川内原子力発電所

原子炉施設保安規定変更認可申請について

「受電系統の変更に伴う変更」

九州電力株式会社

<第71条(外部電源)>

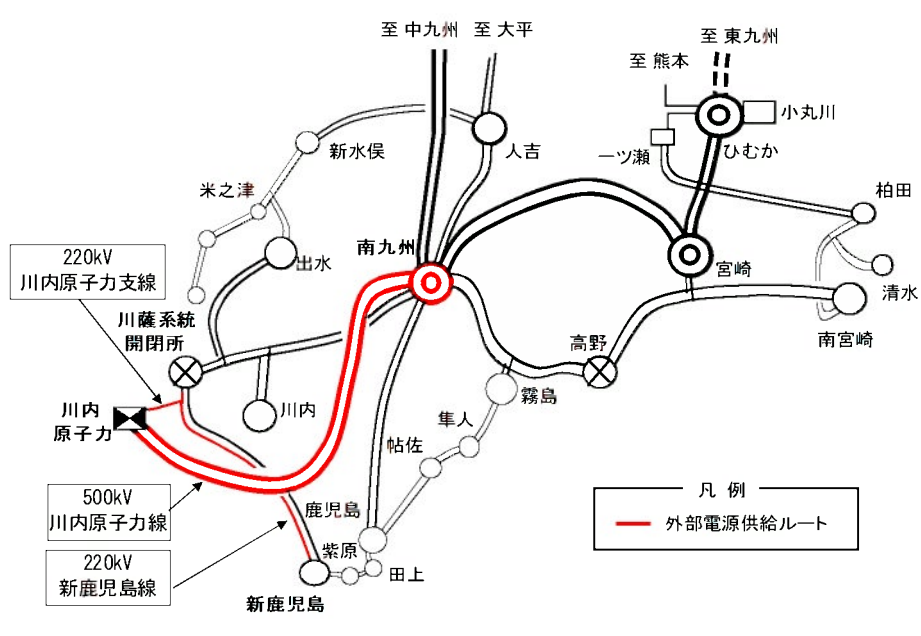
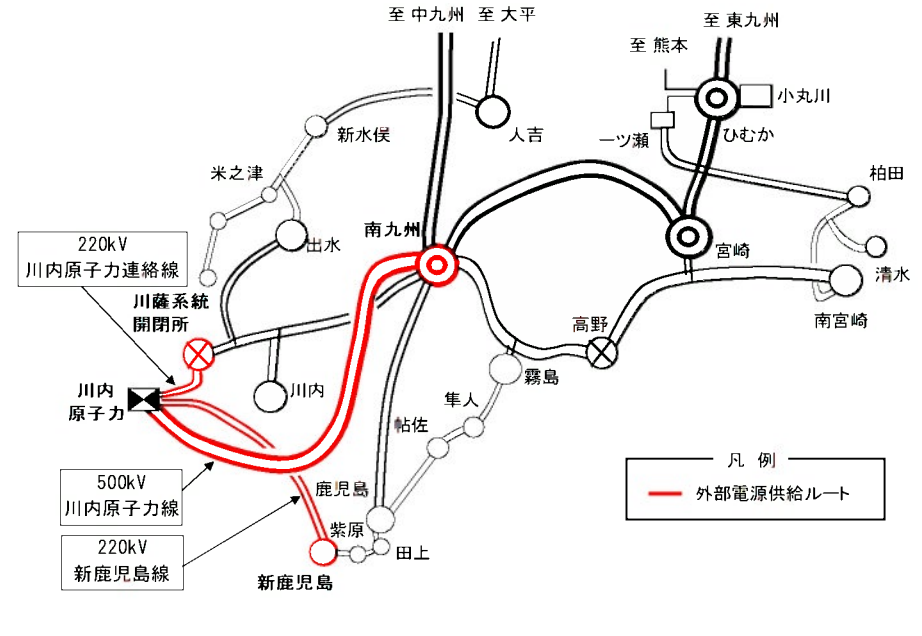
第71条の記載について、以下のとおり変更する。

変更前	変更後								
<p>(外部電源)</p> <p>第71条 モード1、2、3、4、5、6及び使用済燃料ピットに燃料体を貯蔵している期間において、外部電源^{※1}は、表71-1で定める事項を運転上の制限とする。</p> <p>2 外部電源が前項で定める運転上の制限を満足していることを確認するため、次号を実施する。</p> <p>(1) 当直課長は、モード1、2、3、4、5、6及び使用済燃料ピットに燃料体を貯蔵している期間において、1週間に1回、所要の非常用高圧母線に電力供給可能な外部電源3回線以上の電圧が確立していること、及び1回線以上は他の回線に対して独立性を有していることを確認する。</p> <p>なお、予備変圧器から所内負荷へ給電時は、220kV送電線の電流値を確認する。</p> <p style="text-align: center;"><中 略></p> <p>表 71-1</p> <table border="1" data-bbox="206 877 1037 981"> <thead> <tr> <th>項目</th> <th>運転上の制限</th> </tr> </thead> <tbody> <tr> <td>外部電源</td> <td>(1)3回線^{※2}以上が動作可能であること^{※3} (2)(1)の外部電源のうち、1回線以上は他の回線に対して独立性を有していること^{※4※5}</td> </tr> </tbody> </table> <p>※2：外部電源の回線数は、当該原子炉に対する個々の非常用高圧母線全てに対して電力供給することができる発電所外からの送電線の回線数とする（以下、各条において同じ）。</p> <p>※3：送電線事故の瞬停時は、運転上の制限を適用しない。</p> <p>※4：独立性を有するとは、「送電線の上流において1つの変電所又は開閉所のみに関連しないこと」をいう。</p> <p>※5：1つの変電所又は開閉所のルートにより供給している場合であっても、設備構成として、別ルート（川内系統開閉所又は新鹿見島変電所を経由した受電可能なルート）での連系が可能な状態であれば、独立性を有しているとみなすことができる。</p>	項目	運転上の制限	外部電源	(1)3回線 ^{※2} 以上が動作可能であること ^{※3} (2)(1)の外部電源のうち、1回線以上は他の回線に対して独立性を有していること ^{※4※5}	<p>(外部電源)</p> <p>第71条 モード1、2、3、4、5、6及び使用済燃料ピットに燃料体を貯蔵している期間において、外部電源^{※1}は、表71-1で定める事項を運転上の制限とする。</p> <p>2 外部電源が前項で定める運転上の制限を満足していることを確認するため、次号を実施する。</p> <p>(1) 当直課長は、モード1、2、3、4、5、6及び使用済燃料ピットに燃料体を貯蔵している期間において、1週間に1回、所要の非常用高圧母線に電力供給可能な外部電源3回線以上の電圧が確立していること、及び1回線以上は他の回線に対して独立性を有していることを確認する。</p> <p style="text-align: center;"><中 略></p> <p>表 71-1</p> <table border="1" data-bbox="1137 865 2011 970"> <thead> <tr> <th>項目</th> <th>運転上の制限</th> </tr> </thead> <tbody> <tr> <td>外部電源</td> <td>(1)3回線^{※2}以上が動作可能であること^{※3} (2)(1)の外部電源のうち、1回線以上は他の回線に対して独立性を有していること^{※4※5}</td> </tr> </tbody> </table> <p>※2：外部電源の回線数は、当該原子炉に対する個々の非常用高圧母線全てに対して電力供給することができる発電所外からの送電線の回線数とする（以下、各条において同じ）。</p> <p>※3：送電線事故の瞬停時は、運転上の制限を適用しない。</p> <p>※4：独立性を有するとは、「送電線の上流において1つの変電所又は開閉所のみに関連しないこと」をいう。</p> <p>※5：1つの変電所又は開閉所のルートにより供給している場合であっても、設備構成として、別ルートでの連系が可能な状態であれば、独立性を有しているとみなすことができる。</p>	項目	運転上の制限	外部電源	(1)3回線 ^{※2} 以上が動作可能であること ^{※3} (2)(1)の外部電源のうち、1回線以上は他の回線に対して独立性を有していること ^{※4※5}

500kV川内原子力線 1L しゃ断器点検時(送電線の点検含む)の例

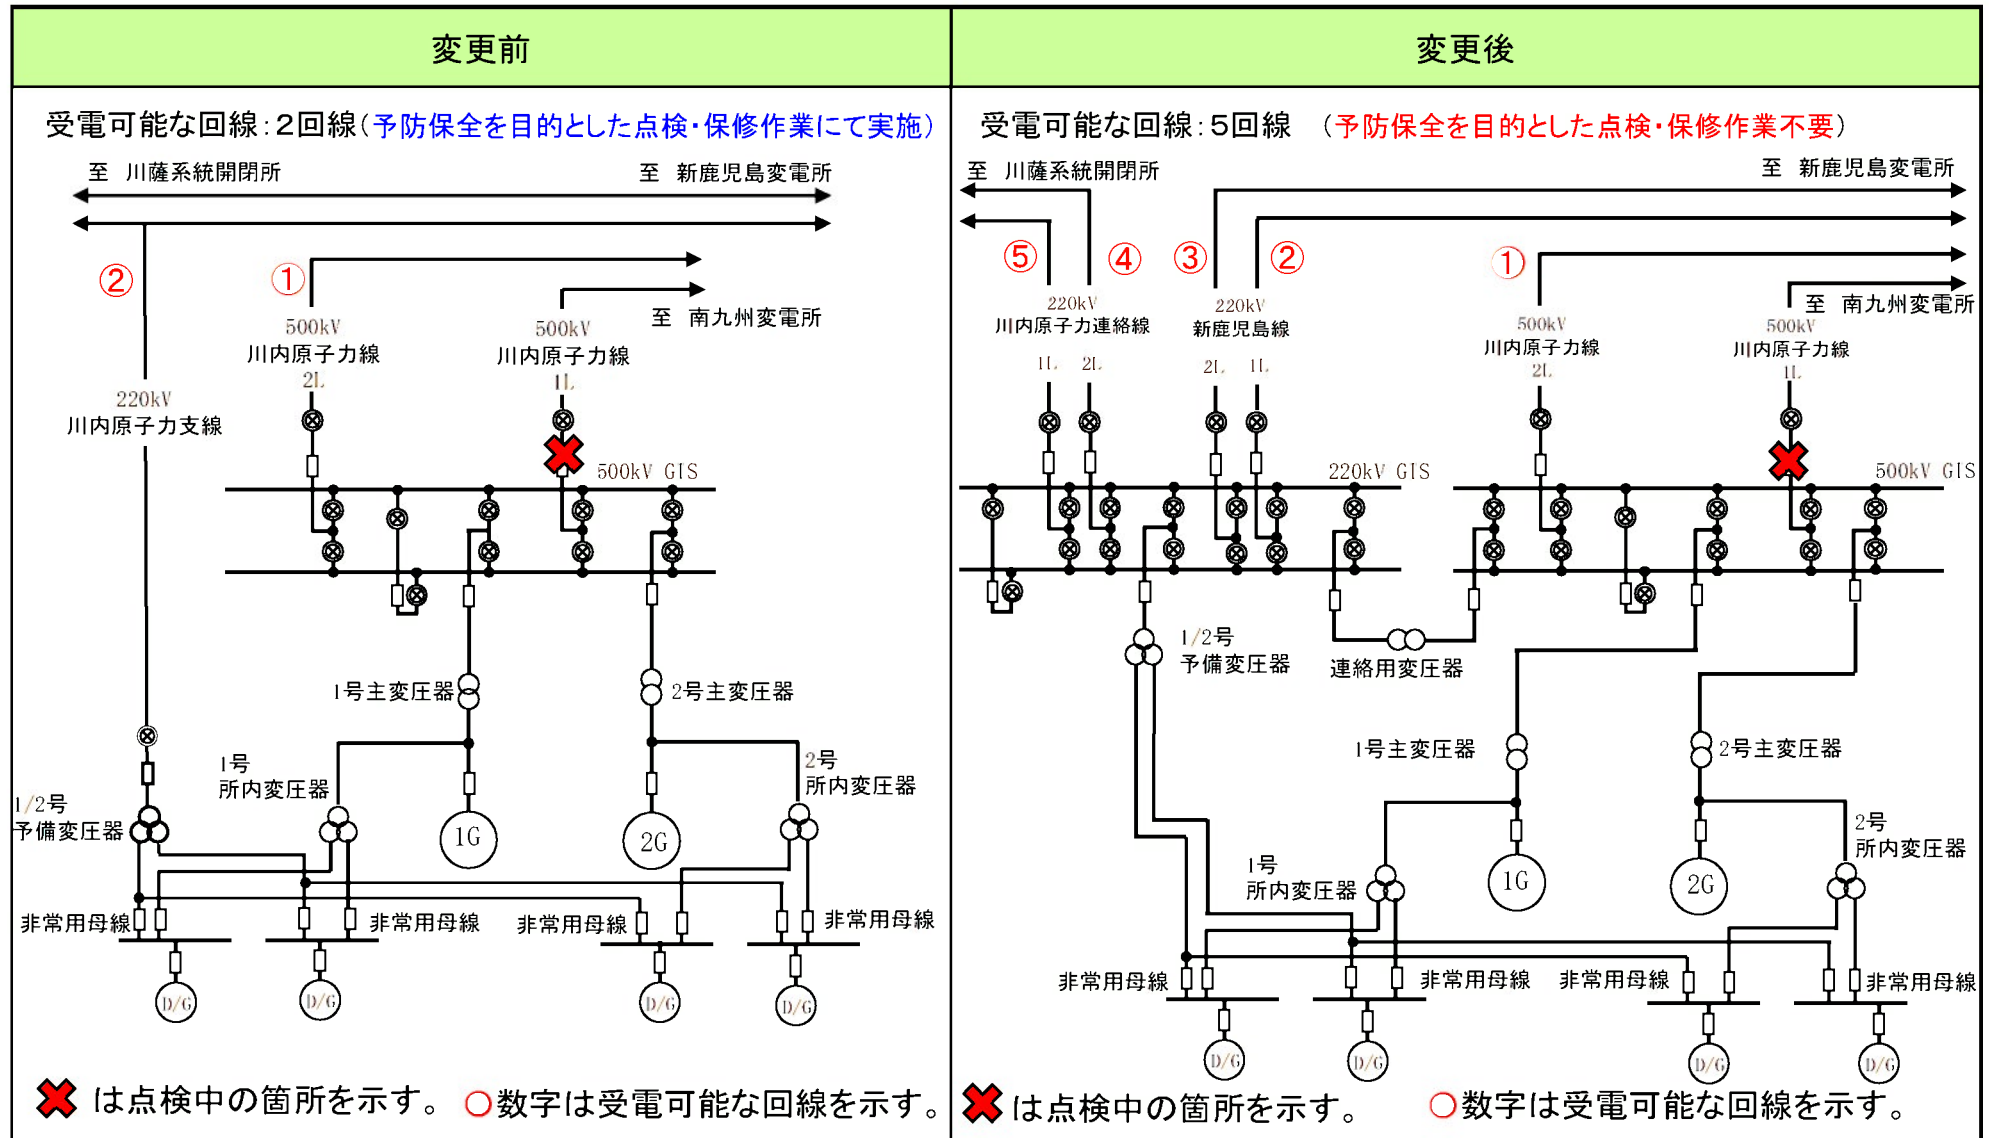
1回線の点検時、他の5回線から受電が可能のため、保安規定に定める外部電源3回線以上の確保が可能となる。

予備変圧器点検時の例

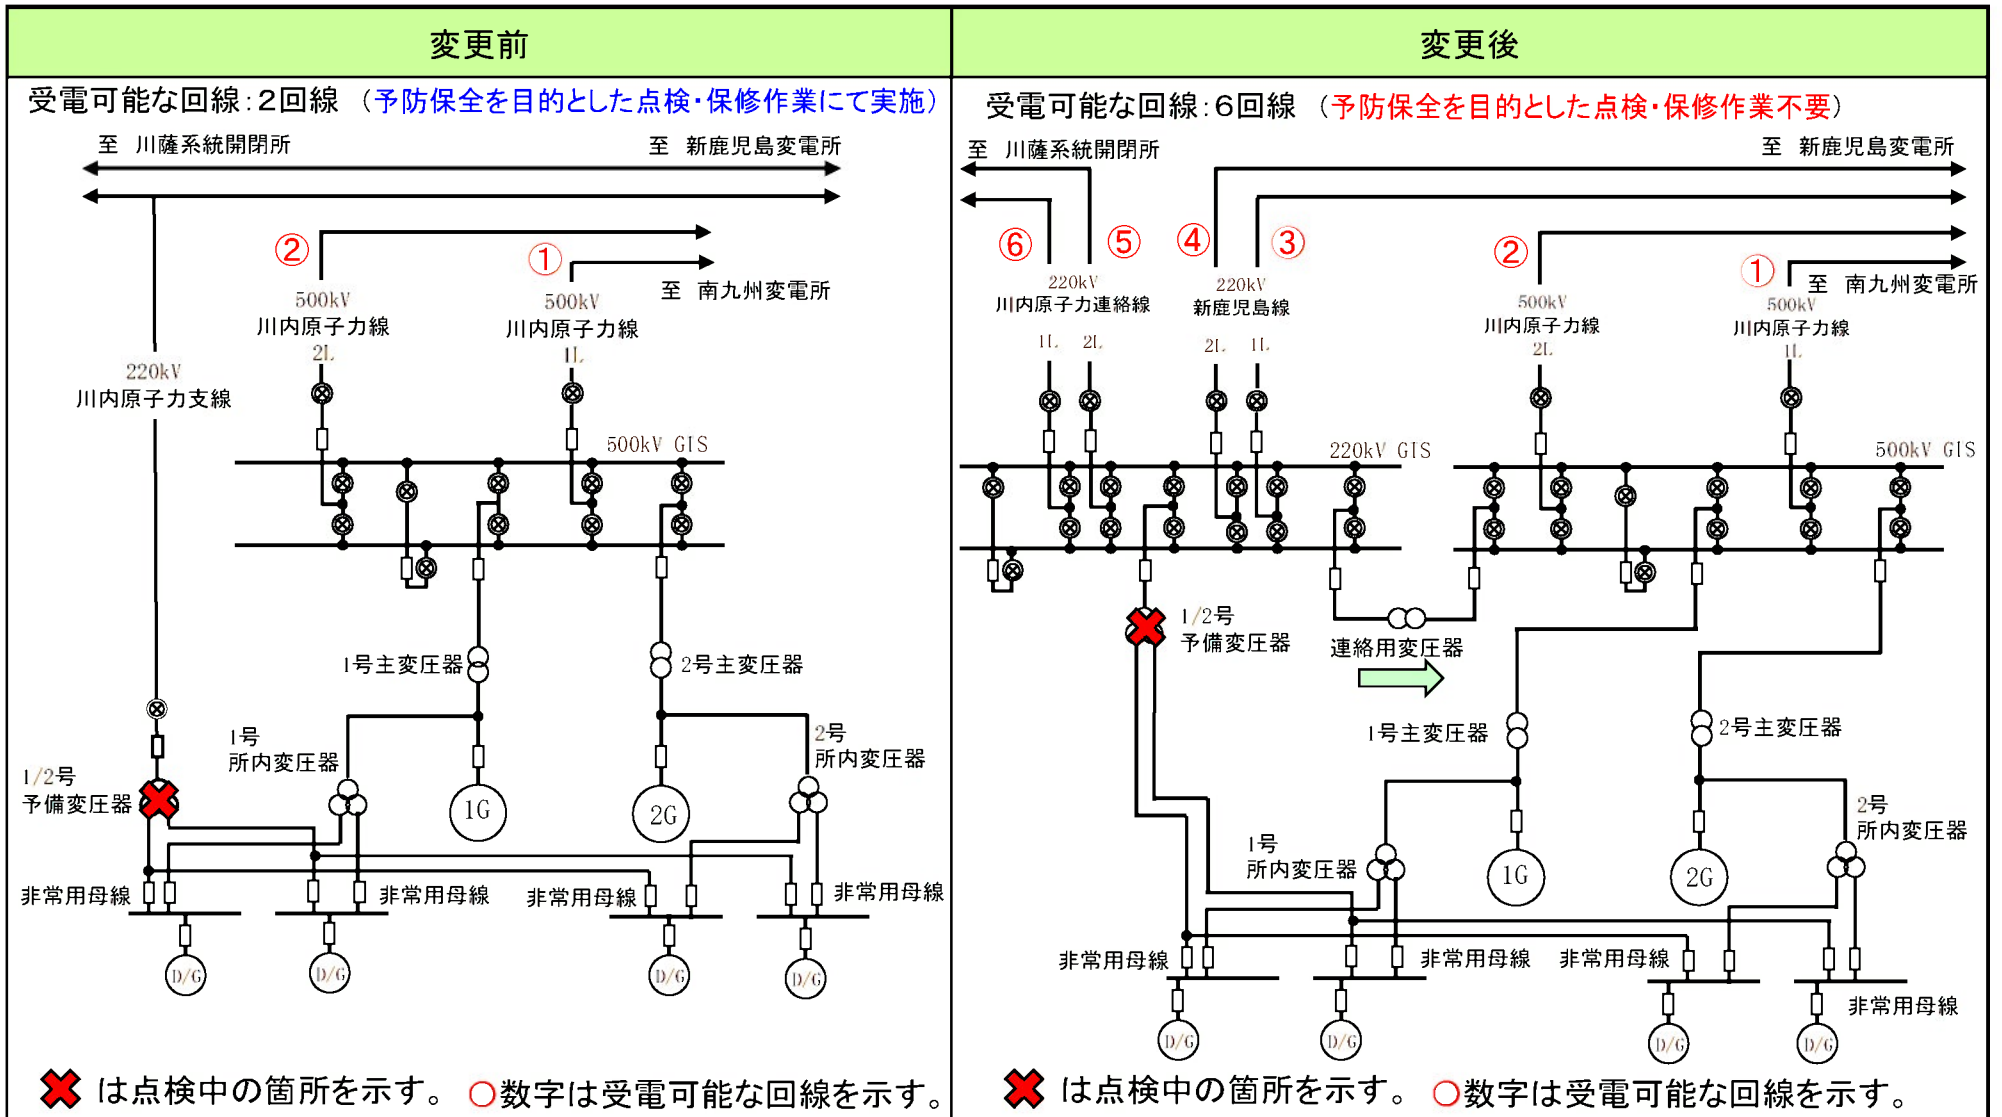
予備変圧器点検時においても、220kV送電線4回線から連絡用変圧器を経由して受電が可能であり、保安規定に定める外部電源3回線以上の確保が可能となる。

<第109条(周辺監視区域)>

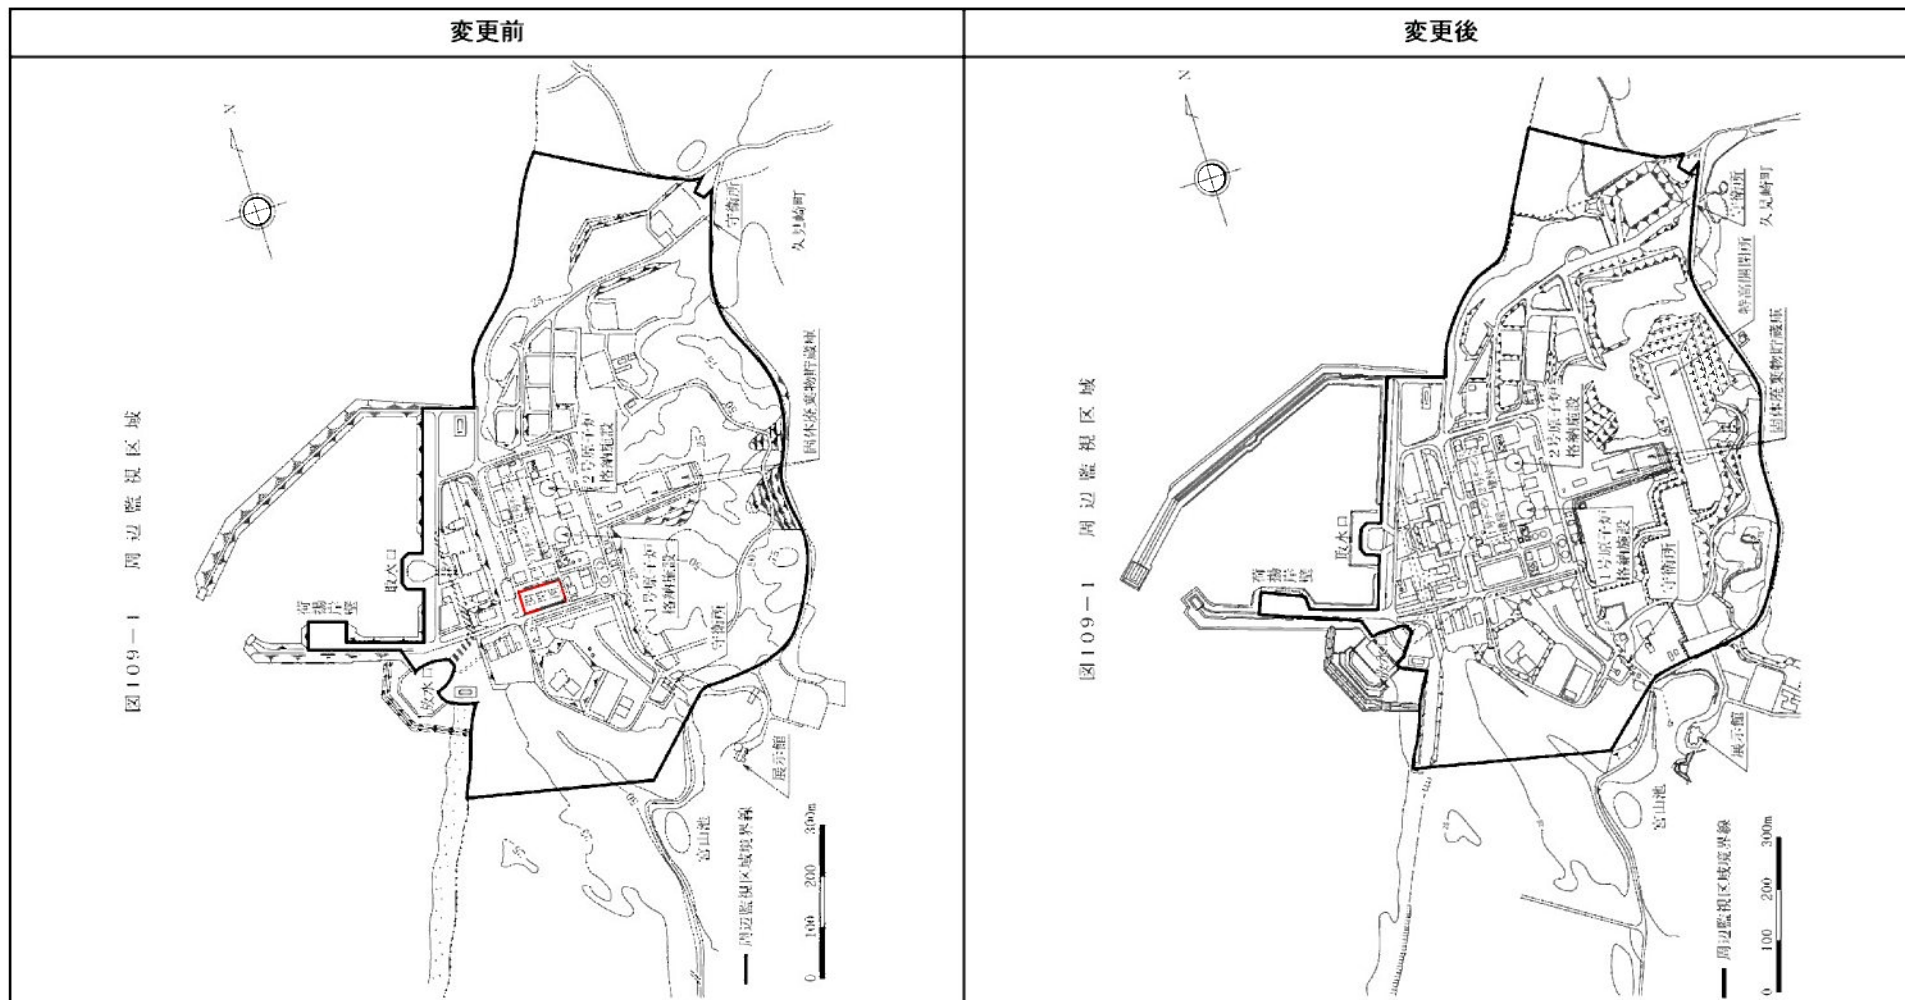
- ・特高開閉所の移設に伴い、周辺監視区域図を以下のとおり変更する。

【設置場所の変更（第109条、添付4、添付5関連）】

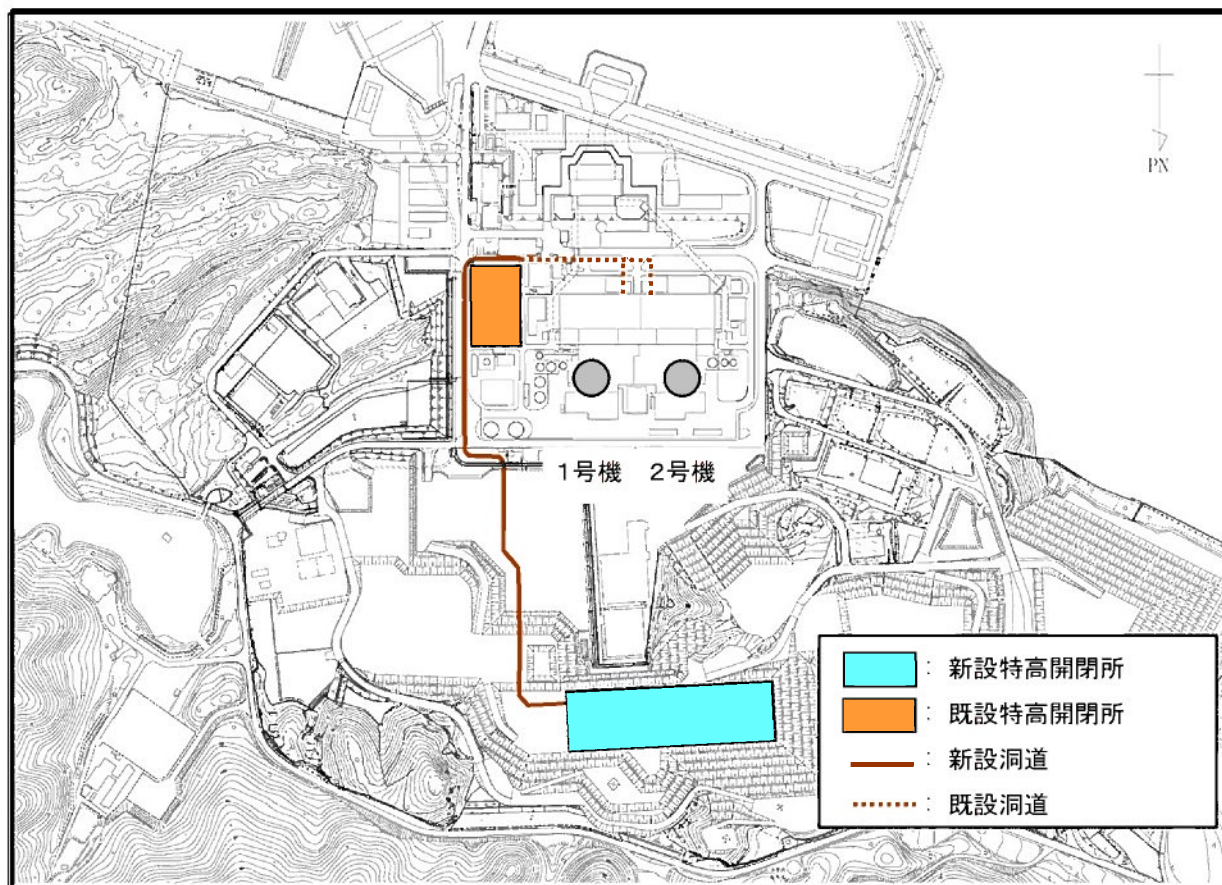
特高開閉所の設置場所は、これまでも十分な支持性能を持つ地盤及び津波の影響を受けない敷地高さ（EL. +13.0m）に設置しているが、既設位置で更新する場合は工程が長期化することや、回線数増加にもなう敷地広さの確保が必要なため、受電系統の変更後も、地盤及び津波の影響を考慮した設置場所（敷地高さEL. +35.0m）を選定し、以下のとおり変更する。

【附則記載の適用時期における系統状況】

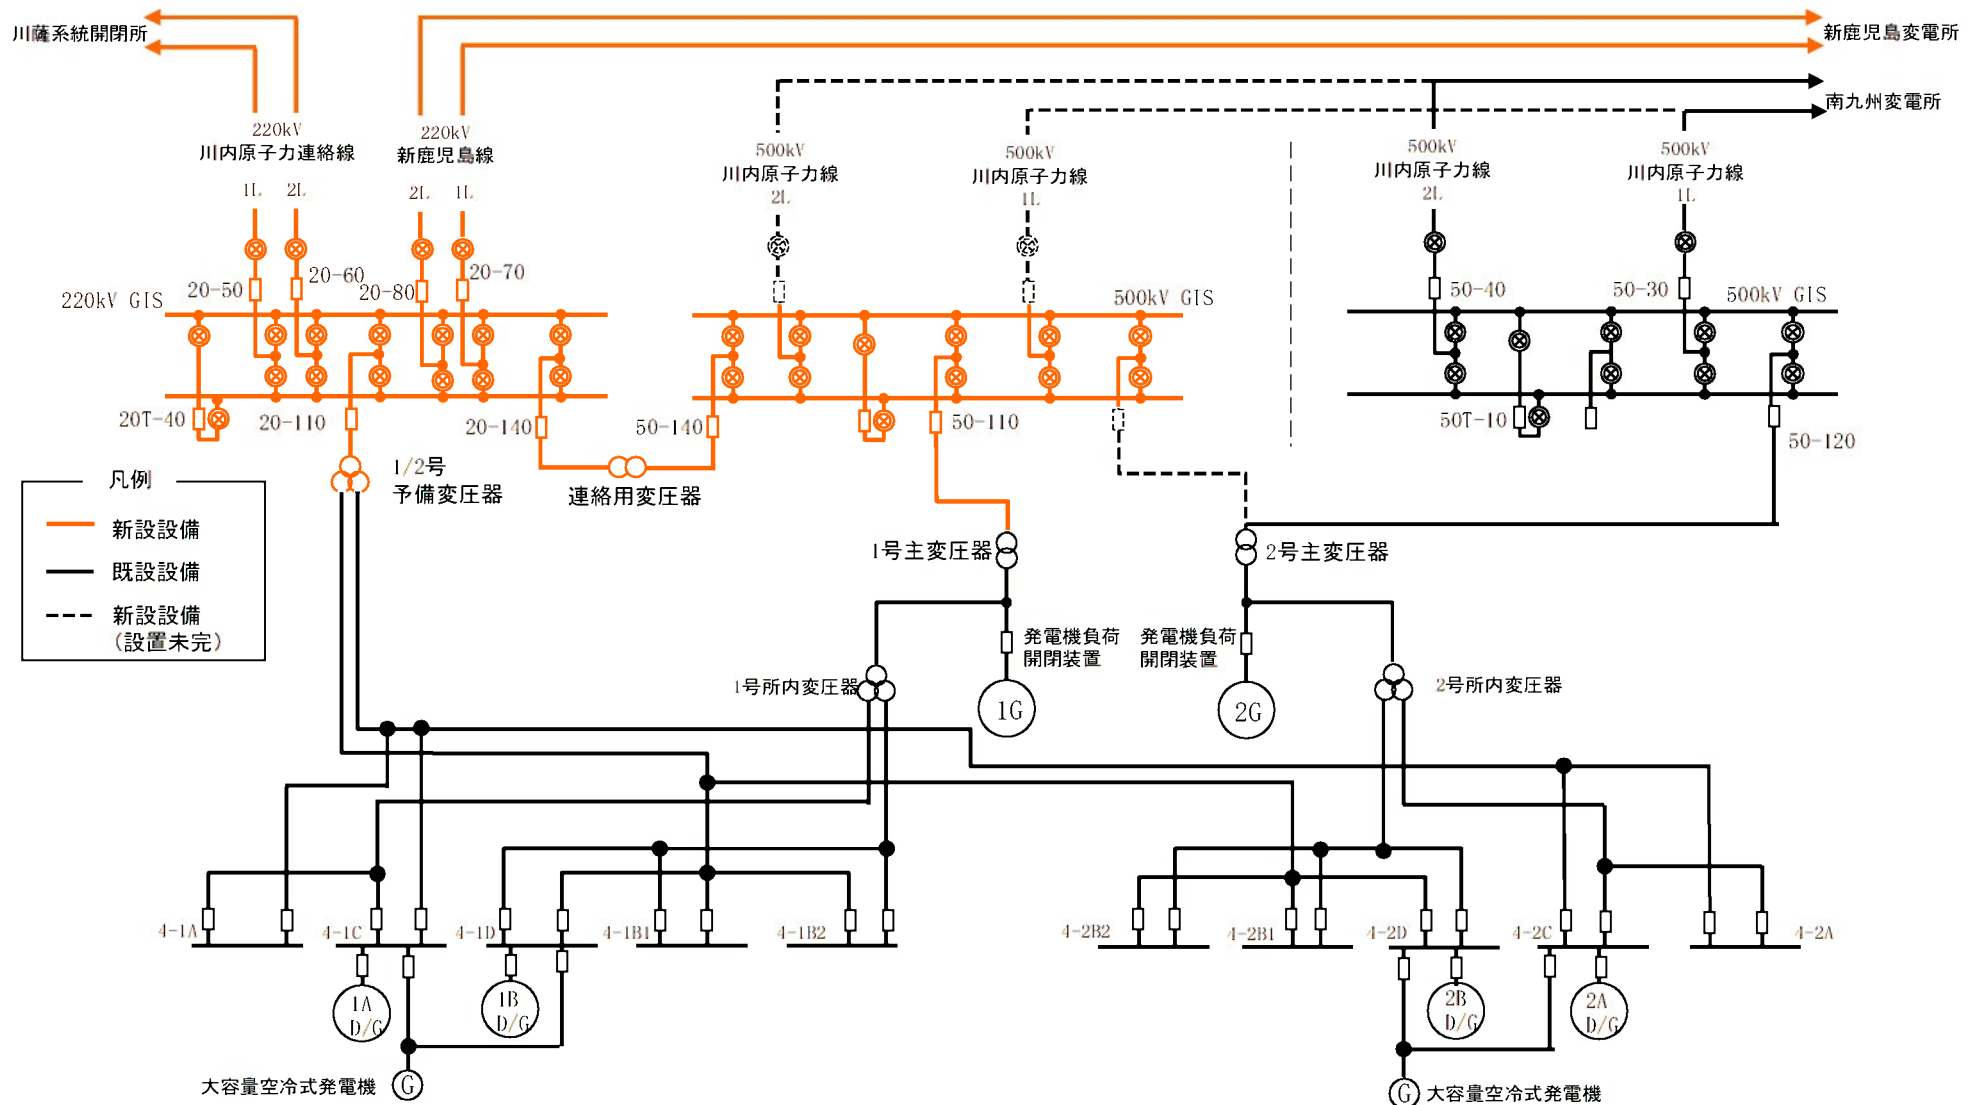
適用条文：第87条（予防保全を目的とした点検・保守を実施する場合）表87-1

適用時期：連絡用変圧器に係る使用前検査終了日以降
